H27-B-2 深度85.58～85.76m 最新活動面の走向・傾斜（No.69）および条線方向（No.70）を変更、それに伴い変位センス（No.71-2）を変更

第833回審査会合

敦賀発電所2号炉 敷地の地形、地質・地質構造について

参考資料2 性状一覧表

H27-B-2 深度60.26~60.69m 条線方向 (No.67) を変更

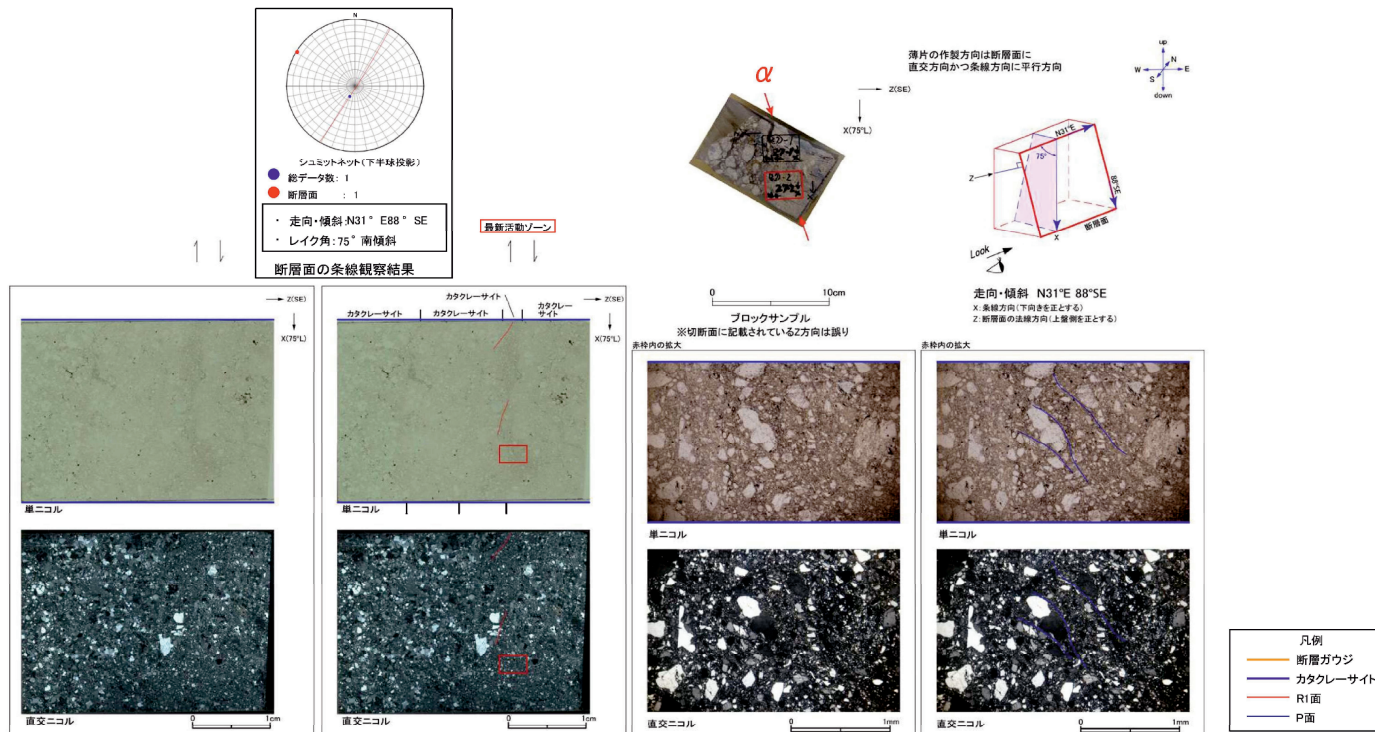
- 条線観察位置が最新活動面であることを残試料を用いて確認した。

第7.4.4.114図(2) 破砕帯性状一覧 (027-B-2)

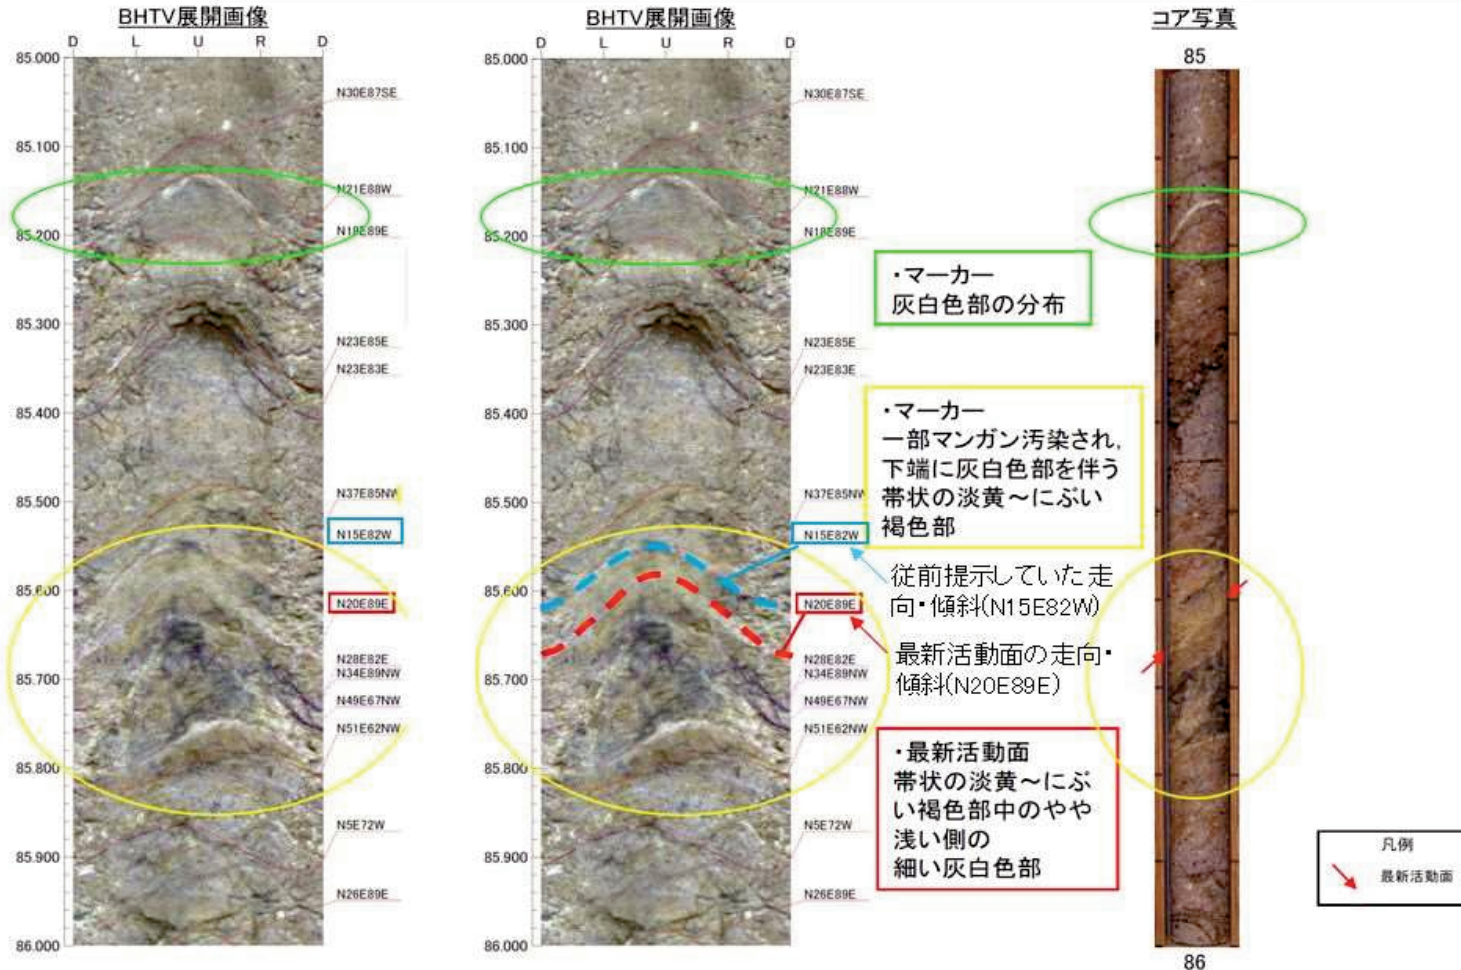
- a 走向・傾斜を「N20E89E」に変更 (No.69)
- b 条線方向を「15L」に変更 (No.70)
- c 変位センスの鉛直・水平を「-・右」に変更 (No.71-2)
- d 走向・傾斜：N20°E 89°E、レイク角：15°南傾斜に基づく断層面の条線観察結果に変更 (No.69、70)
- e 走向・傾斜：N20°E 89°E、レイク角：15°南傾斜に基づく模式図に変更 (No.69、70)
- f 再作製した薄片試料写真及びブロックサンプル写真に変更 (No.71-1)
- g 変位センスを「右ずれ成分が卓越する」に変更 (No.71-2)

No.69	No.70	No.71-2	No.69		No.70		No.71-2	
			走向	傾斜	走向	傾斜	走向	傾斜
N15E82W	60L	正右	15°E	82°W	60°	L	正	右
			a	b	c

No.69	No.70	No.71-2	No.69		No.70		No.71-2	
			走向	傾斜	走向	傾斜	走向	傾斜
N20E89E	15L	- 右	20°E	89°E	15°	L	-	右
			a	b	c

ボアホールカメラ展開画像との対比結果 (H27-B-2 深度85.58~85.76m)

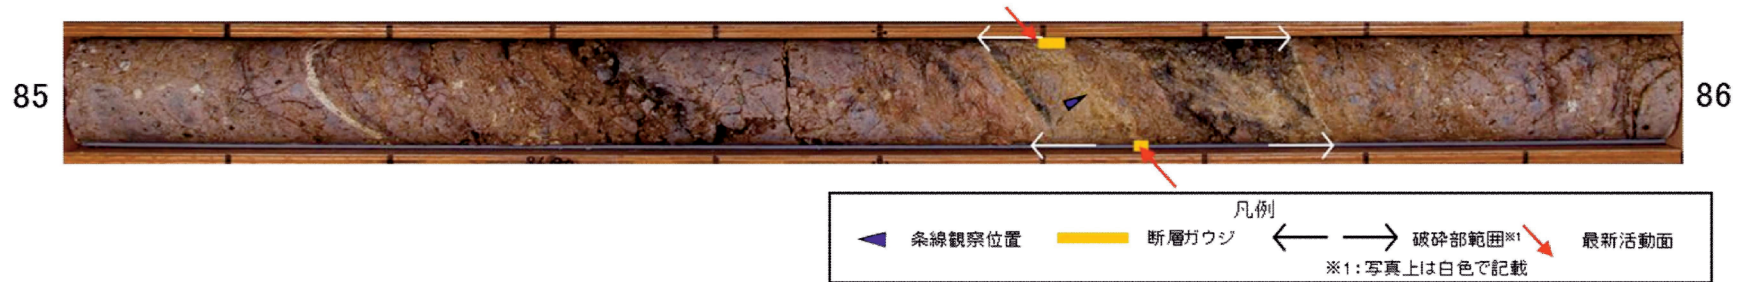
- 従前提示していたデータでは、性状一覧表にN15E82Wと記載していたが、BHTV展開画像からの走向・傾斜を読み誤っていたことから以下のとおり走向・傾斜をN15E82W からN20E89Eに変更した。

・ H27-B-2 深度85.58~85.76mの破碎部の最新活動面の走向・傾斜はN20° E89° Eである。

図1 H27-B-2孔位置平面図(模式図)

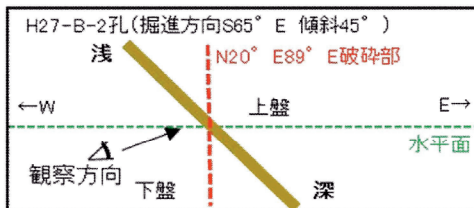
- ボーリングは掘進方向S65° E、傾斜45° で掘削している。
- 破碎部の走向・傾斜はN20° E89° Eであり、ボーリングと破碎部の平面的な位置関係は左図のようになる。
- 破碎部は東傾斜であることから、西側が下盤、東側が上盤となる。

図2 H27-B-2孔を通る断面図(模式図)

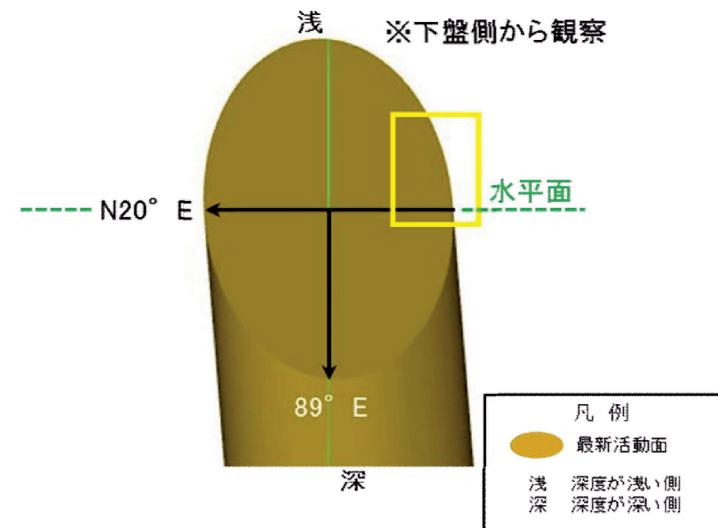
- ボーリング(掘進方向S65° E、傾斜45°)と破碎部(走向・傾斜N20° E89° E)をボーリング孔沿いの断面図で示すと左図のようになる。
- ボーリング孔の浅い側が下盤、深い側が上盤となる。

図4 最新活動面と走向・傾斜、条線の関係図

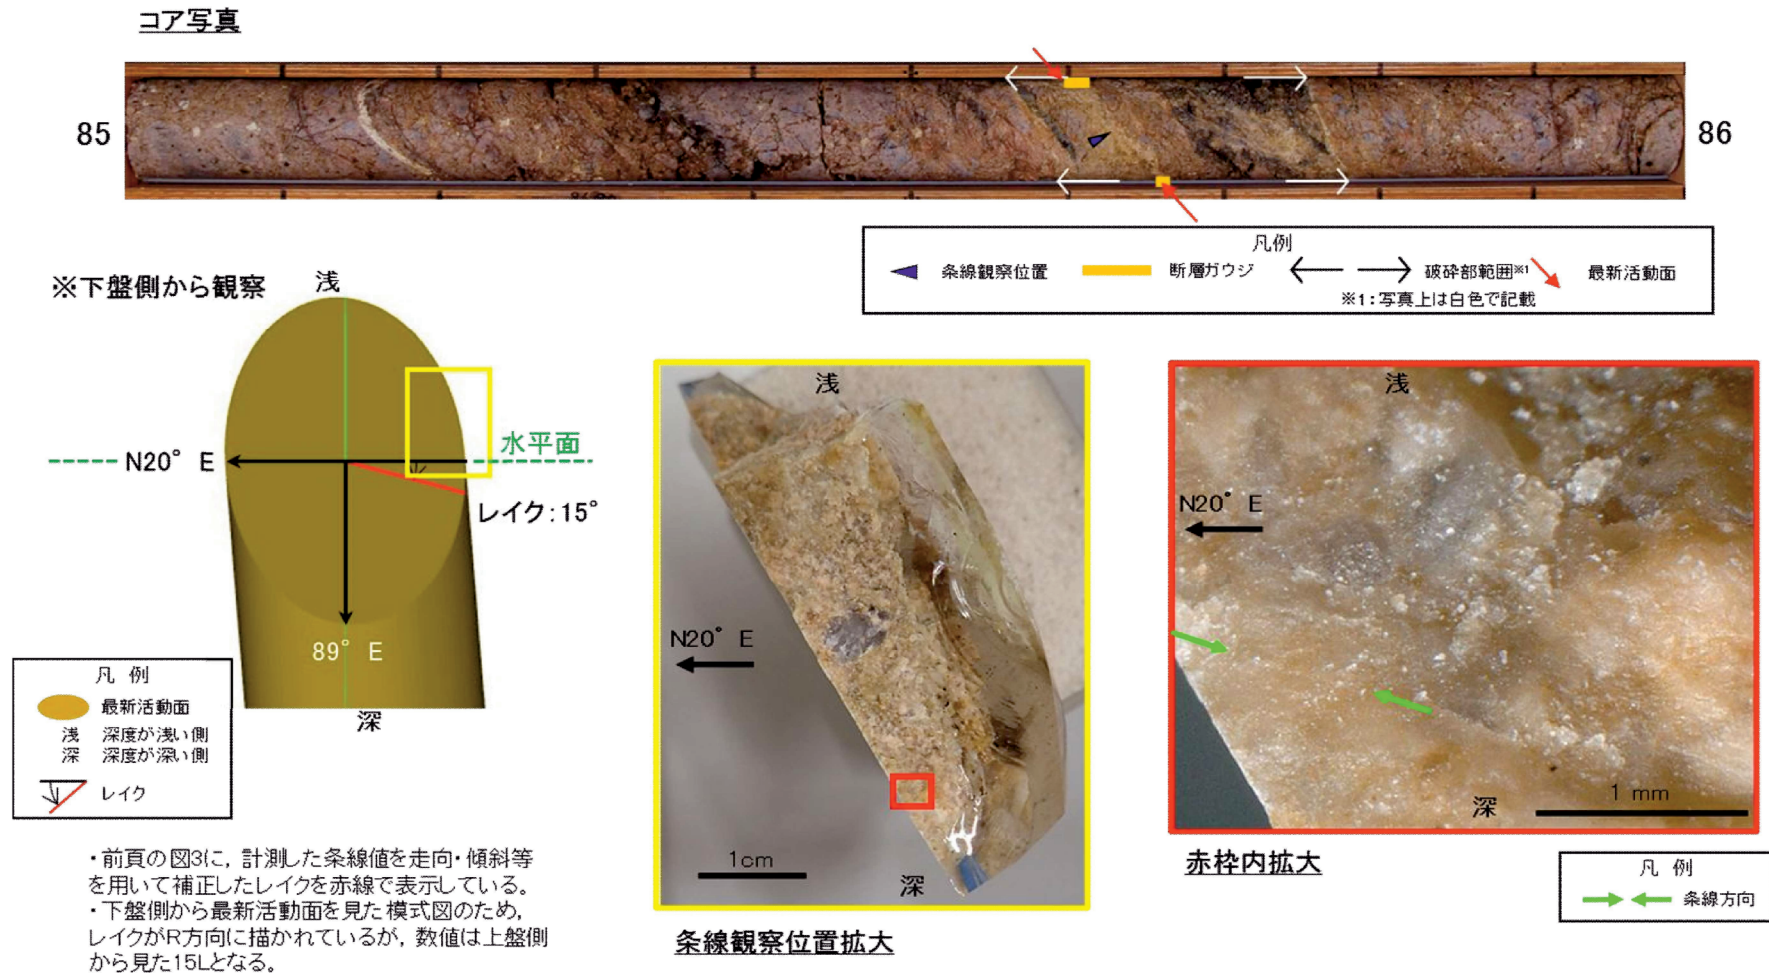
- H27-B-2孔 深度85.63mの断層面の走向・傾斜はN20E89Eであり、15Lの条線が認められる。

H27-B-2 深度85.58~85.76m 最新活動面の条線方向 (No.70) を変更

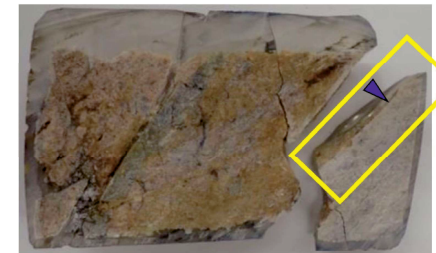
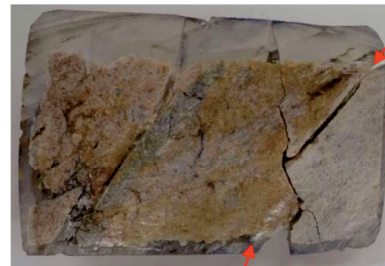
- 条線観察位置が最新活動面であることを残試料を用いて確認した。

試料切断方向確認資料 (H27-B-2孔 深度85.63m)

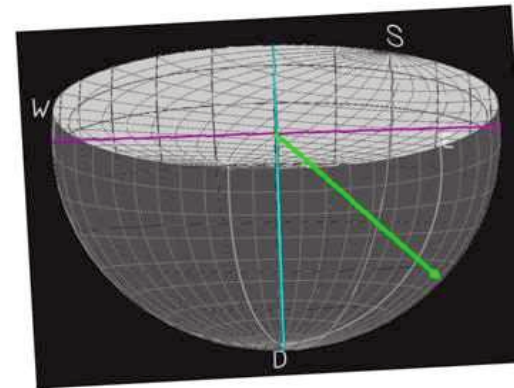
- 既存の薄片試料の作製位置を確認したところ最新活動面でない箇所で作製していたため、薄片試料を作製した観察結果に変更した。
- 再作製した薄片試料の作製箇所については、試料切断方向が正しい (最新活動面に直交で、かつ、条線方向に平行) ことを確認している。
- 右の図はボーリングの掘進方向、最新活動面、試料切断面の正しい位置関係を図にしたものである。正しい位置関係とは、「試料切断面は最新活動面に直交で、かつ、条線方向に平行」の条件を満たすものである。試料で再現した3つの位置関係が図と相違ないことから正しく切断されていると判断した。(条線は最新活動面上で確認されているため、本ページでは表現されていない。)

試料切断面方向確認資料 (H27-B-2孔 深度85.63m)

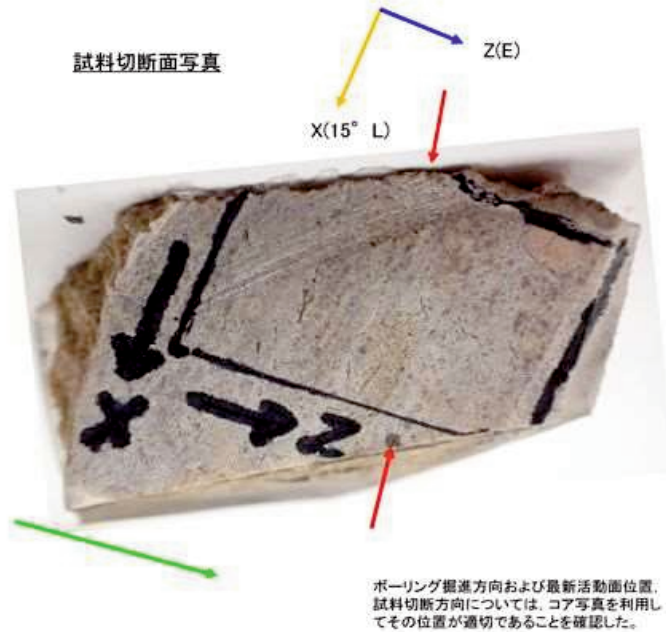
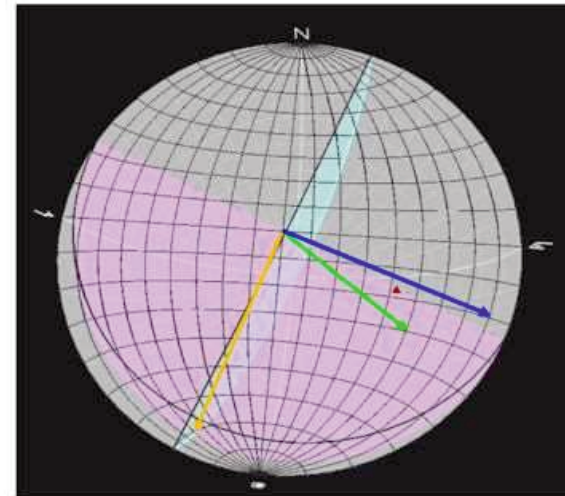
- 再作製した薄片試料の作製箇所について、試料の切断方向を確認し、下記の試料切断面写真に示したZ方向、X方向が正しいことを確認した。
- 右の図はボーリングの掘進方向、最新活動面、試料切断面、X方向、Z方向の正しい位置関係を図にしたものである。正しい位置関係とは、「試料切断面は最新活動面に直交で、かつ、条線方向に平行」の条件を満たすものである。試料で再現した5つの位置関係が図と相違ないことから正しく切断されていると判断した。

・薄片作製位置は、肉眼観察により認定した最新活動面に沿って最も細粒化した部分を含み、試料の人為的な乱れのない箇所であることを確認した。
